改善箇所説明図

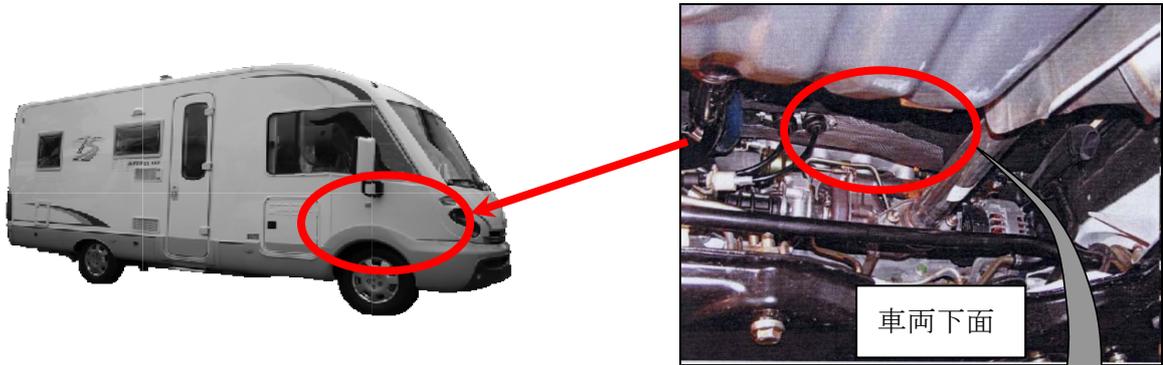
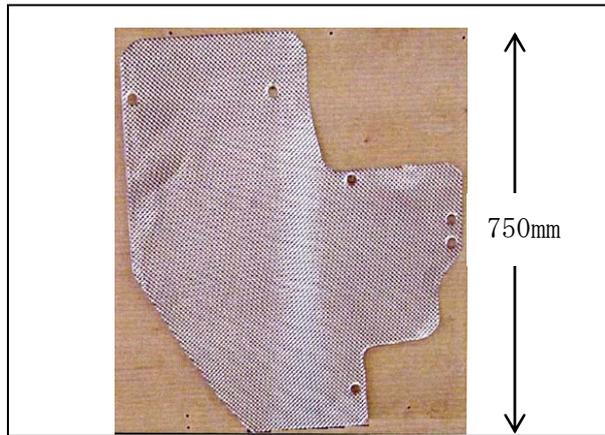
基準不適合発生箇所

エンジンルームと車室を仕切る隔壁部（バルクヘッド）において、遮熱板が取り付けられていない車両がある。そのため、エンジンルームの過熱により隔壁部防音材が熱せられ、最悪の場合、火災になる恐れがある。

遮熱板装着

全車両、遮熱板を取り付ける。
